原発本第162号  
令和5年10月27日

令和3年8月23日付け原発本第92号をもちまして申請いたしました  
玄海原子力発電所の発電用原子炉設置変更許可申請書（3号及び4号発  
電用原子炉施設の変更）を下記のとおり一部補正いたします。

玄海原子力発電所の発電用原子炉設置変更許可申請書（3号及び4号  
発電用原子炉施設の変更）を別添のとおり一部補正する。

別紙2（本文）の一部補正  
添付書類五の一部補正  
添付書類六の一部補正  
添付書類八の一部補正

第 5.1 図 基準地震動の応答スペクトル（水平方向：NS）

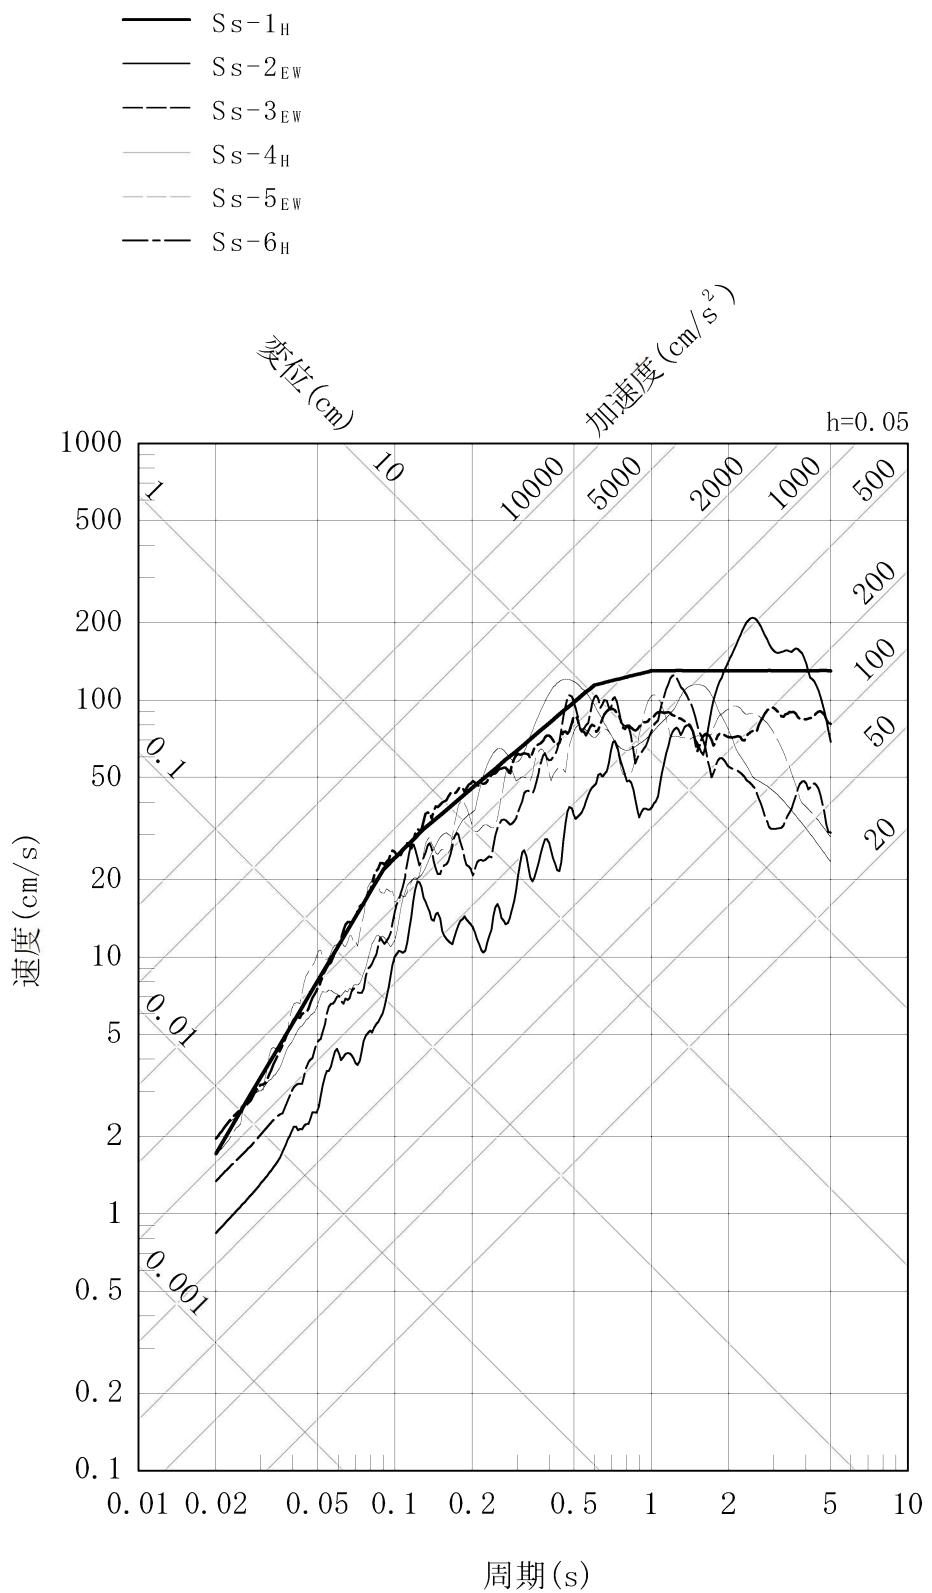
頁	行	補正前	補正後
-14- ～ -17-		(記載変更)	別紙1に変更する。
